Контрольная форма обследования доступности для инвалидов и МГН важнейших объектов и услуг социальной инфраструктуры.

п/п	Элемент доступности	Параметр доступности	Фактическое состояние (фотография)	Возможные решения
Раздел 1. Прилегающая территория и входы в здание.

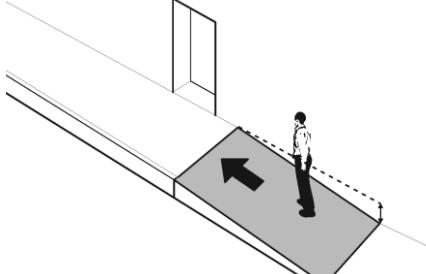
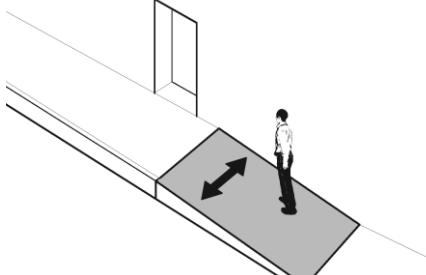
1.1.	На входе/въезде на участок прилегающей к объекту территории размещена доступная для МГН, в том числе инвалидов колясочником информация о схеме движения автотранспорта и инвалидов по территории.	<input type="checkbox"/> Да <input checked="" type="checkbox"/> Нет Осмотр. Наличие доступной схемы, информации		- Разместить - Сделать доступной

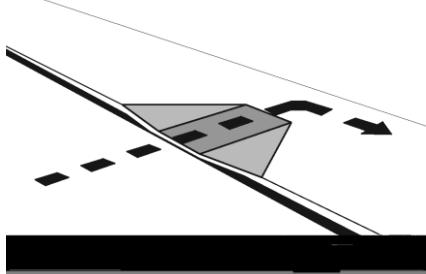
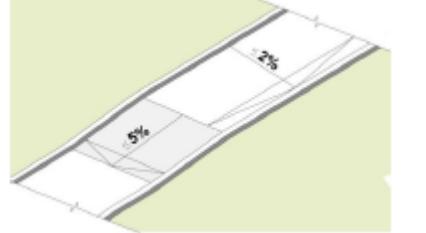
1.3.	Имеется ли на парковке достаточное количество доступных мест?	Да <input type="checkbox"/> Нет Осмотр. Всего: Доступных:	10% мест (но не менее одного места) в том числе 5% для автотранспорта инвалидов на кресле-коляске до 100 вкл. 5%, но не менее 1 от 101 до 200 -5 мест и доп. 3%; от 201 до 1000 - 8 мест и доп. 2%; 1001 место и более - 24 места + не менее 1% на каждые 100 мест свыше (п. 4.2.1).	Отсутствует парковка	-
1.4.	Из всех доступных мест, по крайней мере, есть хоть одно доступное для микроавтобуса? *	Да <input type="checkbox"/> Нет Осмотр.	* Для каждого 6 парковочных мест, по крайней мере, одно должно быть доступно для микроавтобуса, но не менее одного на стоянку.	-	-
1.5.	Доступные парковочные места имеют размер 6,0x3,6 м 1,2 м	Да <input type="checkbox"/> Нет Измерение:		-	-

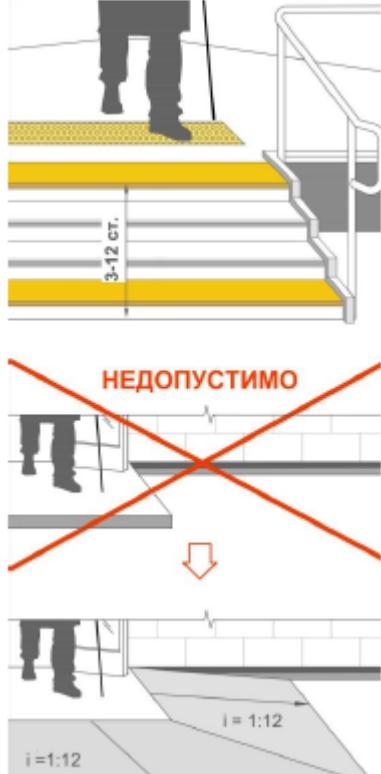
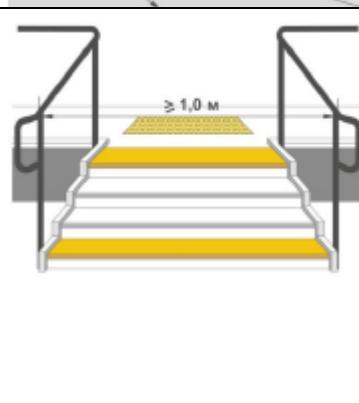
1.17.	Продольный уклон пути движения, не должен превышать 5%.	<input type="checkbox"/> Да Нет Измерение:			Уклон не должен быть меньше 1:20; Если уклон более чем 5% необходимо предусмотреть защитные устройства (поручни)
1.18.	Поперечный уклон пути движения - 1-2%	<input type="checkbox"/> Да Нет Измерение:			Снижение градуса уклона до 1-2% максимум

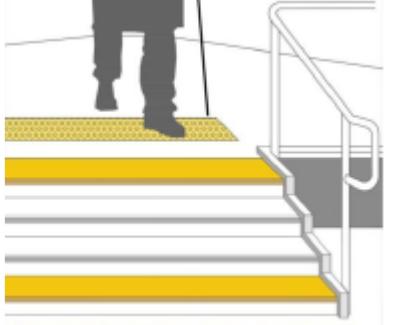
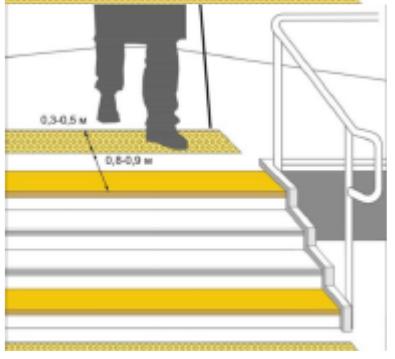
1.19.	Если маршрут пересекает бордюр, есть ли там пандус?	<input type="checkbox"/> Да <input checked="" type="checkbox"/> Нет Осмотр:		отсутствует	Установить пандус по необходимости
1.20.	Уклон съезда с тротуара не более 1:12, до 1:10 на протяжении не более 10 м	<input type="checkbox"/> Да <input checked="" type="checkbox"/> Нет Измерение:		-	-
1.21.	Является ли поперечный уклон пандуса 1-2%.	<input type="checkbox"/> Да <input checked="" type="checkbox"/> Нет Измерение:			-

Входы в здание

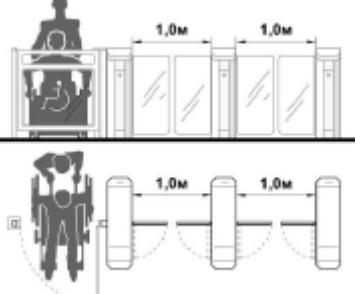
1.33.	Доступен ли главный вход в здание?	<input type="checkbox"/> Да <input checked="" type="checkbox"/> Нет Осмотр:			
1.34.	Если главный вход недоступен, имеется ли другой доступный вход?	<input type="checkbox"/> Да <input checked="" type="checkbox"/> Нет Осмотр:			Сделать вход доступным
1.35.	Оборудованы ли доступные входы знаками доступности?	<input type="checkbox"/> Да <input checked="" type="checkbox"/> Нет Осмотр:			Установить знаки перед доступными входами

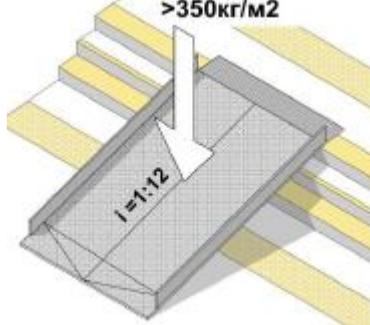
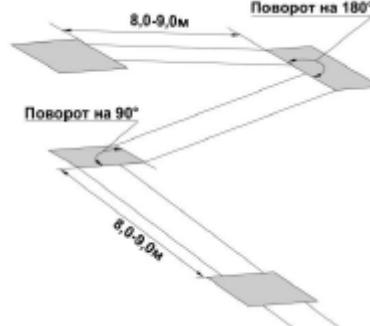
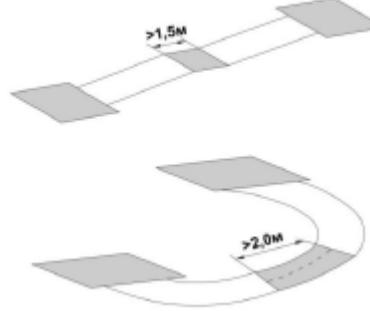
2.10.	Ширина дверных проемов в стене, а также выходов из помещений и из коридоров на лестничную клетку должна быть не менее 0,9 м.	<input type="checkbox"/> Да <input checked="" type="checkbox"/> Нет Измерение:		ЧАСТИЧНО НЕ СООТВЕТСВУЕТ	Обеспечить достаточную ширину проемов
2.11.	Высота порогов или перепад высот не должен превышать 0,014 м.	<input type="checkbox"/> Да <input checked="" type="checkbox"/> Нет Измерение:		3.5 САНТИМЕТРА	Обеспечить необходимую высоту порога и перепада высот
2.12.	Зона отдыха и ожидания для инвалида на кресле-коляске или пользующегося костылями (тростью), а также его сопровождающего через 25 – 30 м, и не менее одной.	<input type="checkbox"/> Да <input checked="" type="checkbox"/> Нет Измерение:		ОТСУТСВУЕТ ОБОРУДОВАННАЯ ЗОНА ОТДЫХА	Оборудовать зоны отдыха

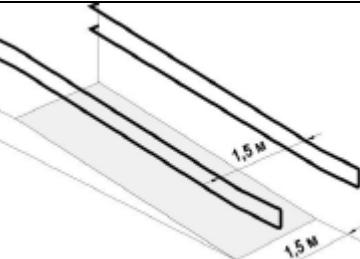
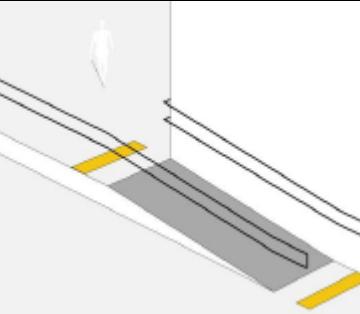
2.13.	<p>Конструктивные элементы и устройства внутри зданий, а также декоративные элементы, размещаемые в габаритах путей движения на стенах и других вертикальных поверхностях, должны иметь закругленные края и не выступать более чем на 0,1 м на высоте от 0,7 до 2,1 м от уровня пола. Если элементы выступают за плоскость стен более чем на 0,1 м, то пространство под ними должно быть выделено бортиком высотой не менее 0,05 м. При размещении устройств, указателей на отдельно стоящей опоре они не должны выступать более чем на 0,3 м.</p>	<p><input type="checkbox"/> Да <input checked="" type="checkbox"/> Нет Измерение:</p>		<p>ЭЛЕМЕНТЫ НЕОГОРОЖЕННЫ БОРТИКОМ ОТСУТВУЮТ УКАЗАТЕЛИ</p>	<p>Обеспечить выполнение требований.</p>

2.14.	<p>Под маршем открытой лестницы и другими нависающими элементами следует устанавливать ограждения, имеющие размер в свету по высоте менее 1,9 м.</p>	<p><input type="checkbox"/> Да <input checked="" type="checkbox"/> Нет Измерение:</p>		<p>ЧАСТИЧНО СООТВЕТСТВУЕТ, ОТСУТСВУЮТ БОРТИКИ</p>	<p>Обеспечить выполнение требований</p>
